関原発第340号

住 所 大阪市北区中之島3丁目6番16号
申請者名 関西電力株式会社
代表者 執行役社長 森本 孝
の氏名

2019年9月26日付け関原発第235号をもちまして申請（2020年8月20日付け関原発第267号及び2020年9月3日付け関原発第303号で一部補正）いたしました高浜発電所の発電用原子炉設置変更許可申請書（1号、2号、3号及び4号発電用原子炉施設の変更）を下記のとおり一部補正いたします。

高浜発電所の発電用原子炉設置変更許可申請書（1号、2号、3号及び4号発電用原子炉施設の変更）を別添のとおり一部補正する。

第6.2.23図 海底地すべりのうち敷地への遡上及び水位の低下による海水ポンプへの影響のおそれがある波源の確認

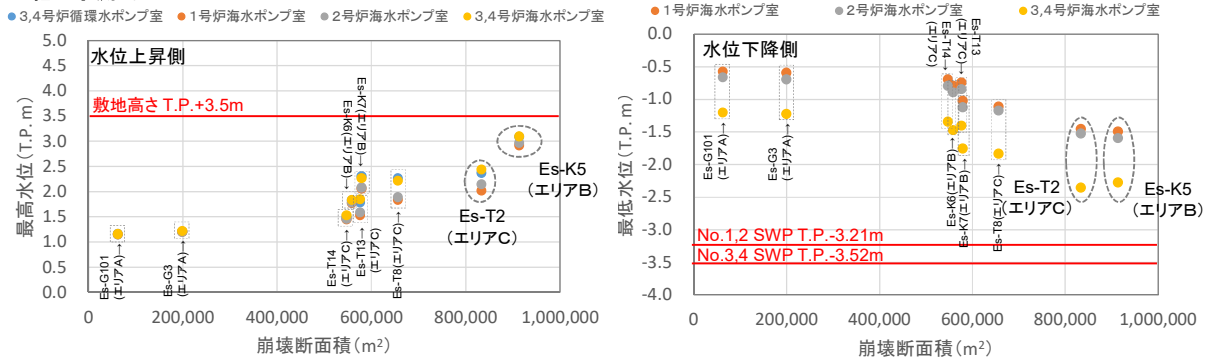
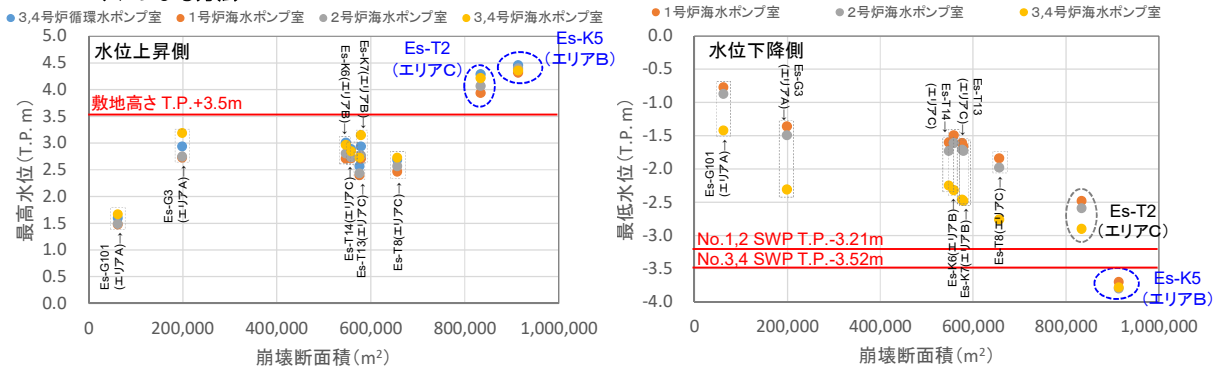
頁	行	補正前	補正後
6(1)-6-1 ～ 6(1)-6-11		(記載変更)	別紙 6(1)-6-1 に変更する。
6(1)-6-15 と 6(1)-6-16 の間		第 6.2.20 表 敷地への遡上若しくは水位の低下による海水ポンプへの影響のおそれがある波源の確認結果	別紙 6(1)-6-2 に変更する。
6(1)-6-15 と 6(1)-6-16 の間		第 6.2.21 表 津波警報等が発表されない場合の津波水位計算結果	別紙 6(1)-6-3 に変更する。
6(1)-6-18 と 6(1)-6-19 の間		第 6.2.23 図 海底地すべりのうち敷地への遡上若しくは水位の低下による海水ポンプへの影響のおそれがある波源の確認	別紙 6(1)-6-4 に変更する。

①及び②で選定した海底地すべりについて、(3)の手順で算出した海底地形変化量分布図を第6.2.20図に、Watts他の予測式の初期水位波形及び計算条件を第6.2.21図に、Kinematicモデルによる計算条件を第6.2.22図に示す。また、①及び②で選定した海底地すべりによる津波水位計算結果を第6.2.12表に、各波源の津波水位計算結果に潮位のバラツキ及び高潮の裕度を加味した値と敷地高さ及び海水ポンプの取水可能水位を比較した結果を第6.2.23図に示す。第6.2.23図より、敷地への遡上及び水位の低下による海水ポンプへの影響のおそれがある波源は、水位上昇側ではエリアBのEs-K5 (Kinematicモデル) とエリアCのEs-T2 (Kinematicモデル)、水位下降側ではエリアBのEs-K5 (Kinematicモデル) であることを確認した。

第6.2.23図 海底地すべりのうち敷地への遡上及び水位の低下による海水ポンプへの影響のおそれがある波源の確認

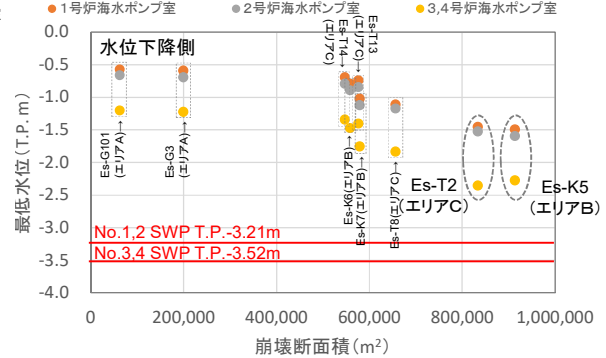
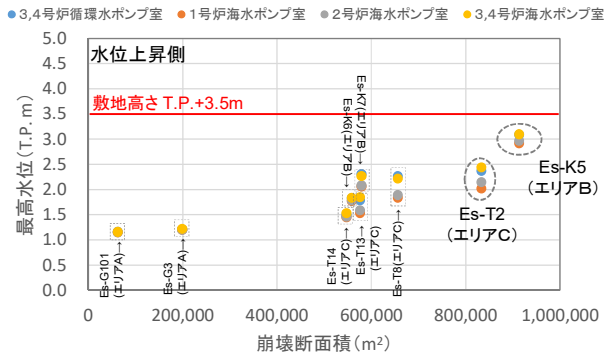
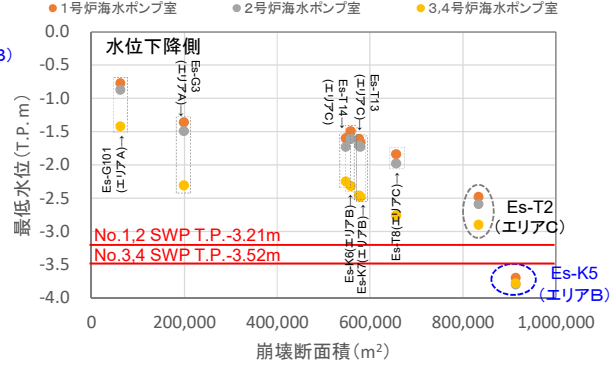
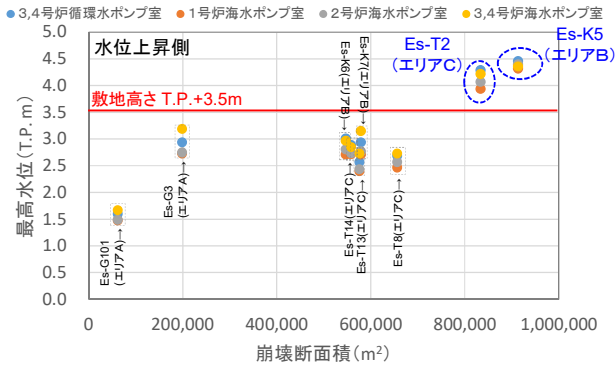
頁	行	補 正 前	補 正 後
6(2)-6-1 ～ 6(2)-6-11		(記載変更)	別紙 6(2)-6-1 に変更する。
6(2)-6-15 と 6(2)-6-16 の間		第 6.2.20 表 敷地への遡上若しくは水位の低下による海水ポンプへの影響のおそれがある波源の確認結果	別紙 6(2)-6-2 に変更する。
6(2)-6-15 と 6(2)-6-16 の間		第 6.2.21 表 津波警報等が発表されない場合の津波水位計算結果	別紙 6(2)-6-3 に変更する。
6(2)-6-18 と 6(2)-6-19 の間		第 6.2.23 図 海底地すべりのうち敷地への遡上若しくは水位の低下による海水ポンプへの影響のおそれがある波源の確認	別紙 6(2)-6-4 に変更する。

①及び②で選定した海底地すべりについて、(3)の手順で算出した海底地形変化量分布図を第6.2.20図に、Watts他の予測式の初期水位波形及び計算条件を第6.2.21図に、Kinematicモデルによる計算条件を第6.2.22図に示す。また、①及び②で選定した海底地すべりによる津波水位計算結果を第6.2.12表に、各波源の津波水位計算結果に潮位のバラツキ及び高潮の裕度を加味した値と敷地高さ及び海水ポンプの取水可能水位を比較した結果を第6.2.23図に示す。第6.2.23図より、敷地への遡上及び水位の低下による海水ポンプへの影響のおそれがある波源は、水位上昇側ではエリアBのEs-K5 (Kinematicモデル) とエリアCのEs-T2 (Kinematicモデル)、水位下降側ではエリアBのEs-K5 (Kinematicモデル)であることを確認した。

第7.2.23図 海底地すべりのうち敷地への遡上及び水位の低下による海水ポンプへの影響のおそれがある波源の確認

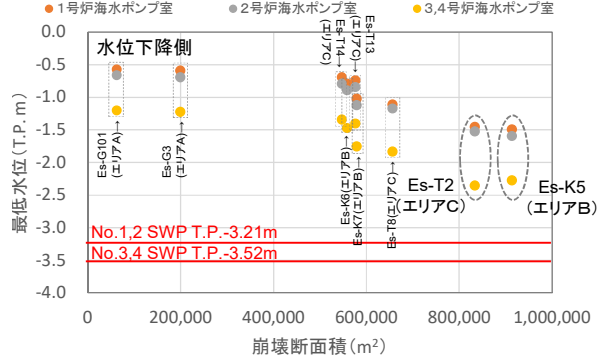
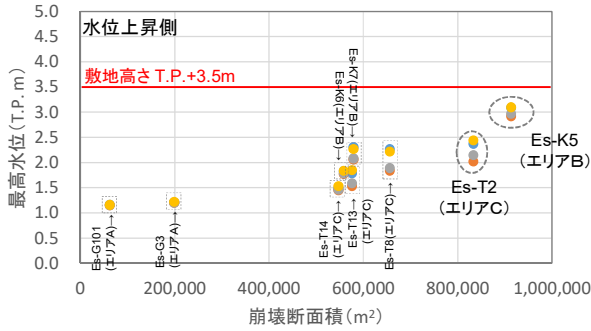
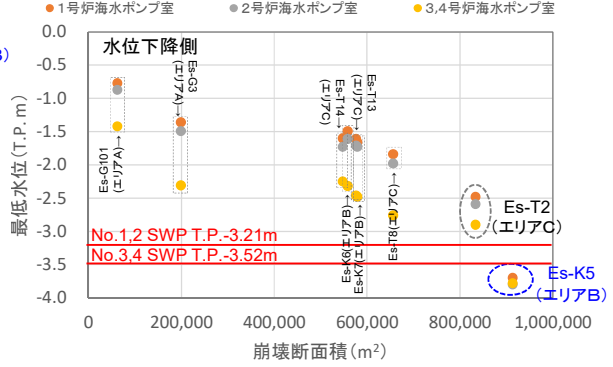
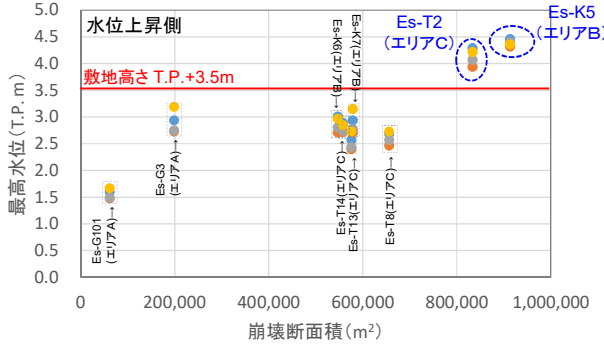
頁	行	補 正 前	補 正 後
6(3)-7-1 ～ 6(3)-7-11		(記載変更)	別紙 6(3)-7-1 に変更する。
6(3)-7-15 と 6(3)-7-16 の間		第 7.2.20 表 敷地への遡上若しくは水位の低下による海水ポンプへの影響のおそれがある波源の確認結果	別紙 6(3)-7-2 に変更する。
6(3)-7-15 と 6(3)-7-16 の間		第 7.2.21 表 津波警報等が発表されない場合の津波水位計算結果	別紙 6(3)-7-3 に変更する。
6(3)-7-18 と 6(3)-7-19 の間		第 7.2.23 図 海底地すべりのうち敷地への遡上若しくは水位の低下による海水ポンプへの影響のおそれがある波源の確認	別紙 6(3)-7-4 に変更する。

①及び②で選定した海底地すべりについて、(3)の手順で算出した海底地形変化量分布図を第7.2.20図に、Watts他の予測式の初期水位波形及び計算条件を第7.2.21図に、Kinematicモデルによる計算条件を第7.2.22図に示す。また、①及び②で選定した海底地すべりによる津波水位計算結果を第7.2.12表に、各波源の津波水位計算結果に潮位のバラツキ及び高潮の裕度を加味した値と敷地高さ及び海水ポンプの取水可能水位を比較した結果を第7.2.23図に示す。第7.2.23図より、敷地への遡上及び水位の低下による海水ポンプへの影響のおそれがある波源は、水位上昇側ではエリアBのEs-K5 (Kinematicモデル) とエリアCのEs-T2 (Kinematicモデル)、水位下降側ではエリアBのEs-K5 (Kinematicモデル)であることを確認した。

第 1.4.6 図（1/3） 漂流物評価フロー

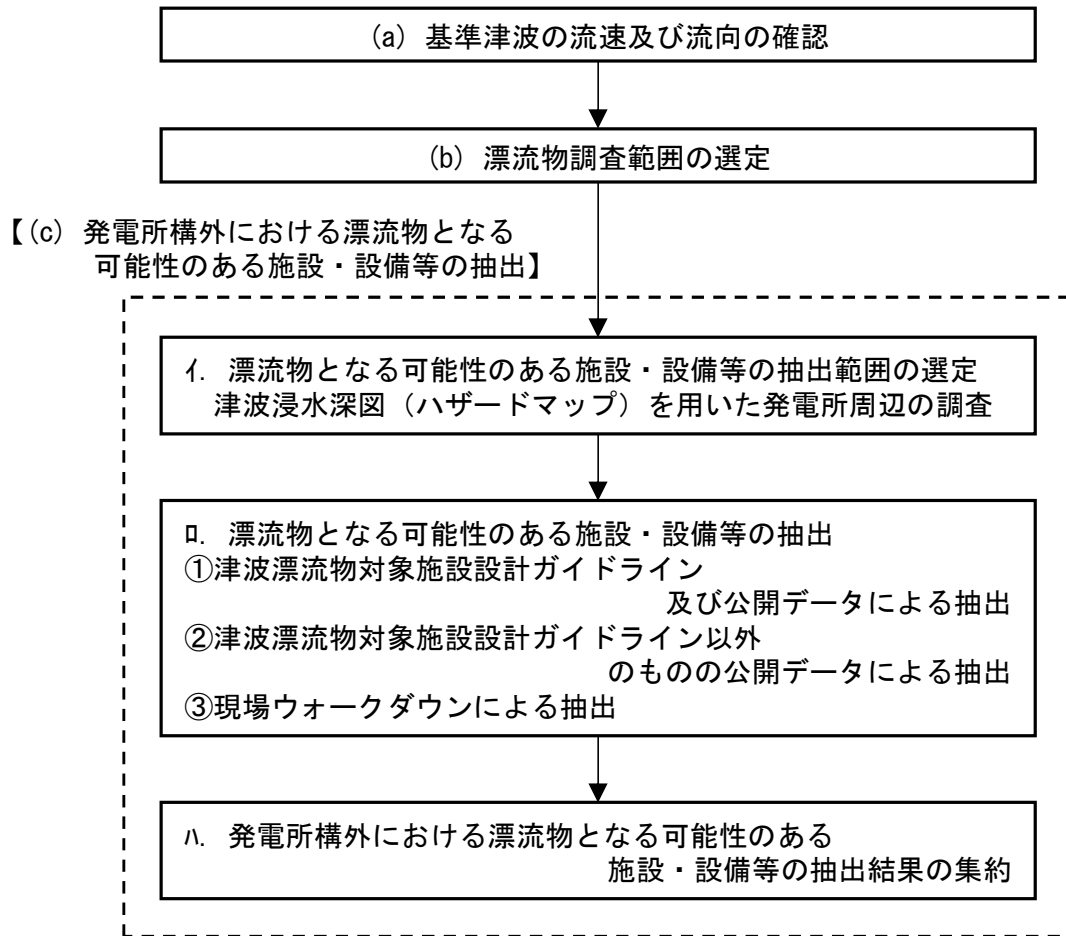
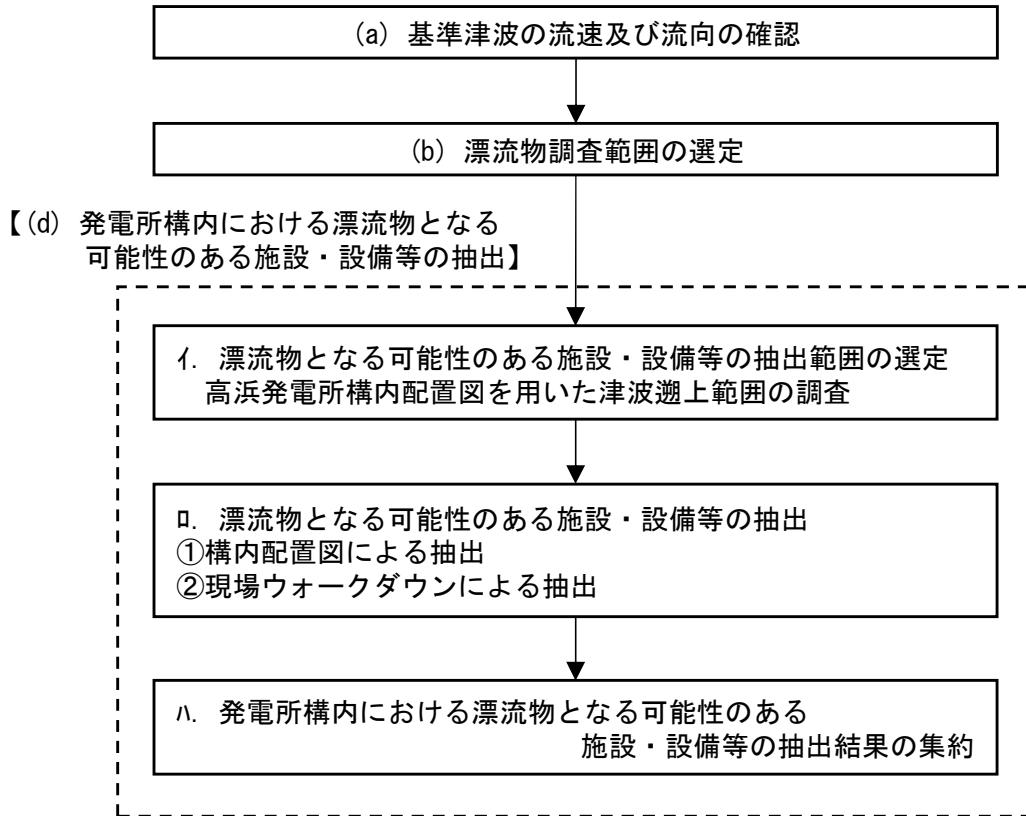
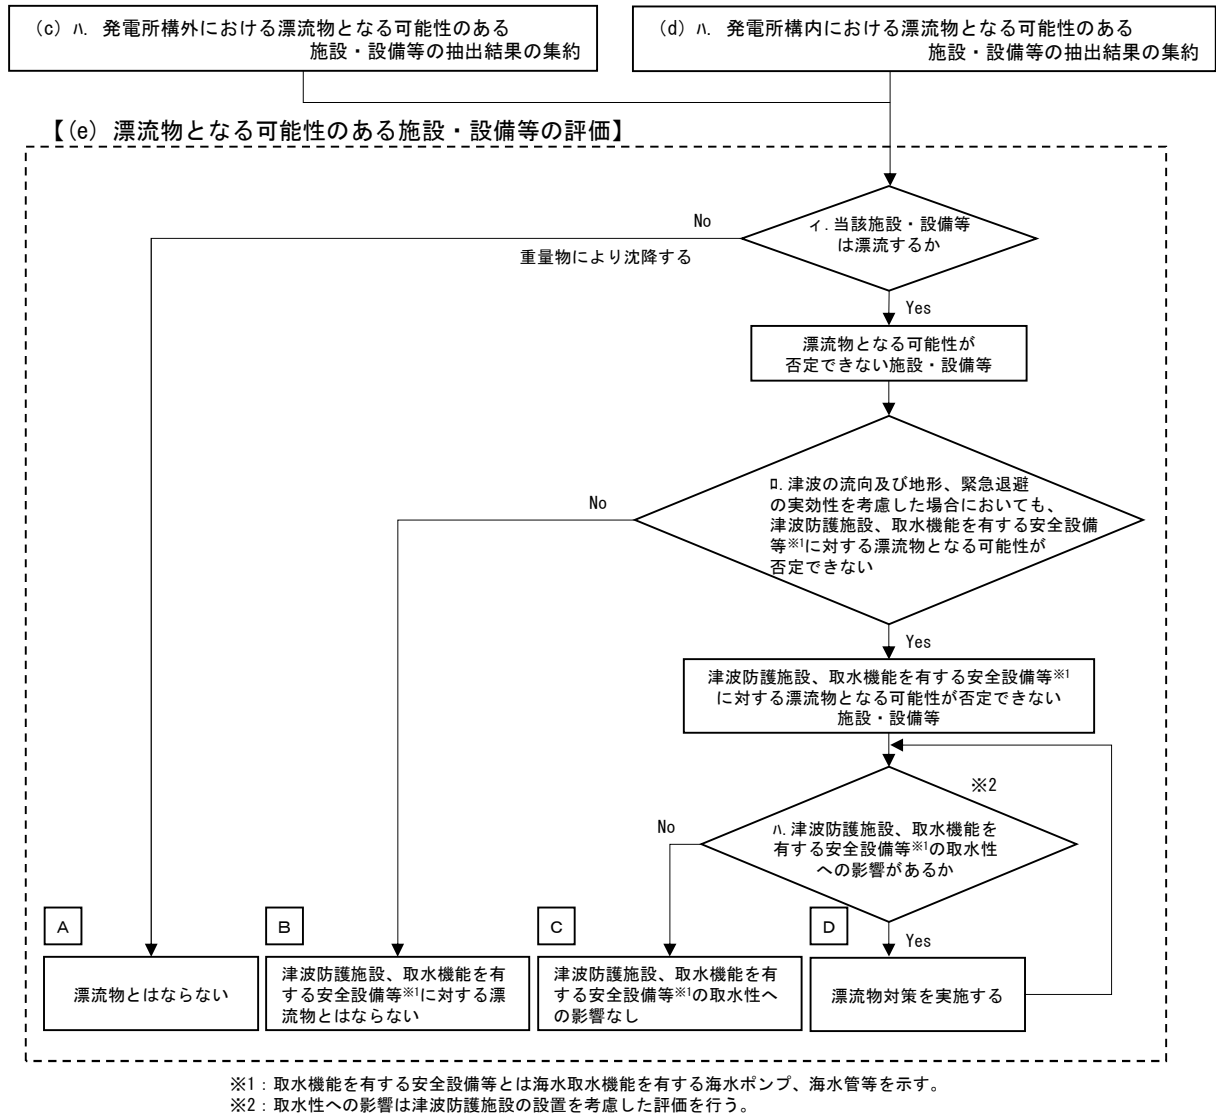
第 1.4.6 図を変更する。第 1.4.6 図以外は変更前の「(a)漂流物の抽出方法」の記載に同じ。
